## リコール届出一覧表

リコール届出日：平成21年1月21日

リコール届出番号	外-1550	リコール開始日	平成21年1月22日
届出者の氏名又は名称	フォルクスワーゲン グループ ジャパン株式会社 代表取締役 ゲラシモス・ドリザス	製作国：ドイツ連邦共和国 製作者名：フォルクスワーゲン株式会社 問い合わせ先：フォルクスワーゲン カスタマー センター (通話無料) 0120-993-199 (アドレス) <a href="http://www.volkswagen.co.jp/">http://www.volkswagen.co.jp/</a>	
不具合の部位(部品名)	制動装置(ブレーキマスターシリンダー)		
不具合状態にあると認める構造、装置又は性能の状況及びその原因	ブレーキマスターシリンダーにおいて、製造工程におけるロッキングピンとバルブタペットの組み付けが不適切なため、ブレーキの繰り返しの操作により、バルブタペットが折損してロッキングピンが脱落するおそれのあるものがある。このため、シリンダーの摺動が阻害され、最悪の場合ブレーキが効かなくなるおそれがある。		
改善措置の内容	全車両、ブレーキマスターシリンダーの製造日を確認し、対象となるものは良品と交換する。		
不具合件数	4件	事故の有無	物損2件
発見の動機	市場からの情報による。		
自動車使用者及び自動車分解整備事業者に周知させるための措置	・使用者：ダイレクトメールで通知する。 ・自動車分解整備事業者：日整連発行の機関誌に掲載する。 ・対策実施済車には、運転者席側ドア開口部のドアロックストライカー付近に外-1550ステッカーを貼付する。

## 改善箇所説明図

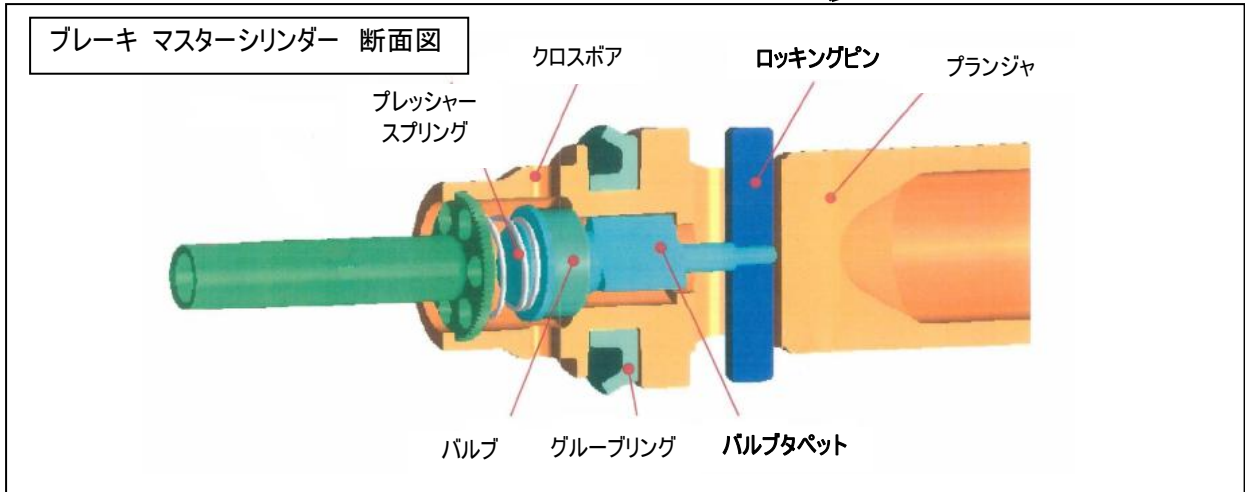
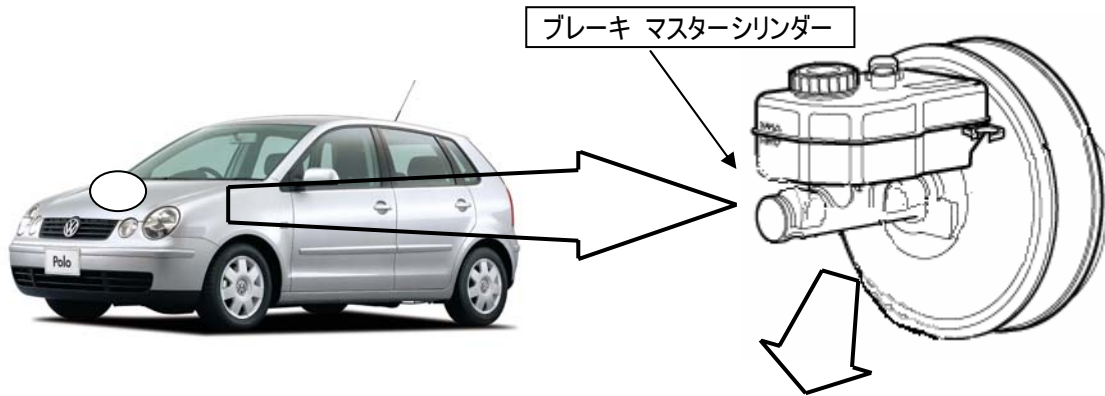
ブレーキマスターシリンダーにおいて、製造工程におけるロッキングピンとバルブタペットの組み付けが不適切なため、ブレーキの繰り返しの操作により、バルブタペットが折損してロッキングピンが脱落するおそれのあるものがある。このため、シリンダーの摺動が阻害され、最悪の場合ブレーキが効かなくなるおそれがある。

全車両、ブレーキマスターシリンダーの製造日を確認し、対象となるものは良品と交換する。
